改善箇所説明図

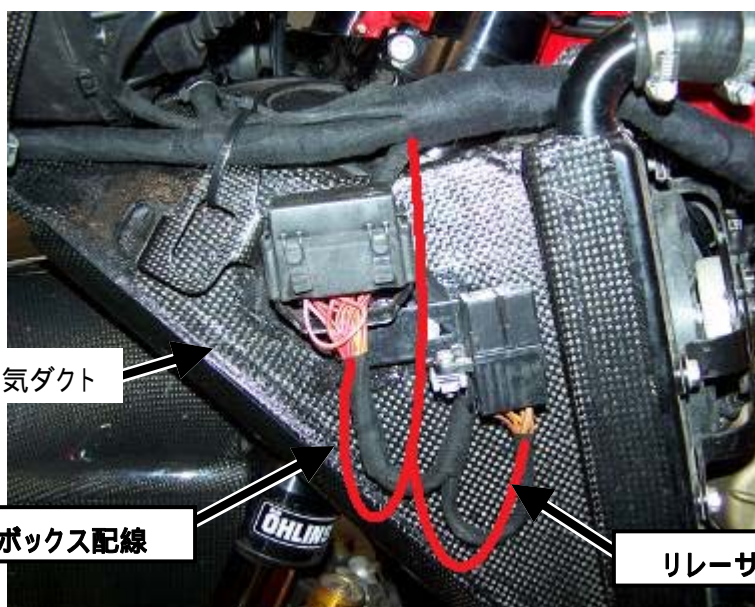
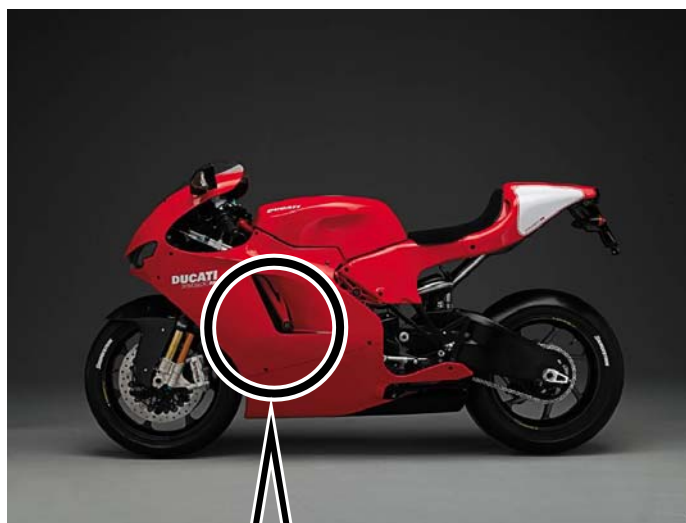
当該ハーネスが赤い線の状態になっているものが不具合の状態を示す。

基準不適合箇所

吸気ダクトに取り付けられたヒューズボックスとリレーサポートの配線の取り回しが不適切なため、吸気ダクトの端部に干渉することがある。そのため、走行中の振動等により当該配線の被覆が損傷し、速度計が表示しなくなる、前照灯、制動灯若しくは方向指示器

改善の内容

全車両、配線の取り回しを確認し、不適切なものは取り回しを修正する。なお、当該配線に損傷がある場合は新品と交換する。
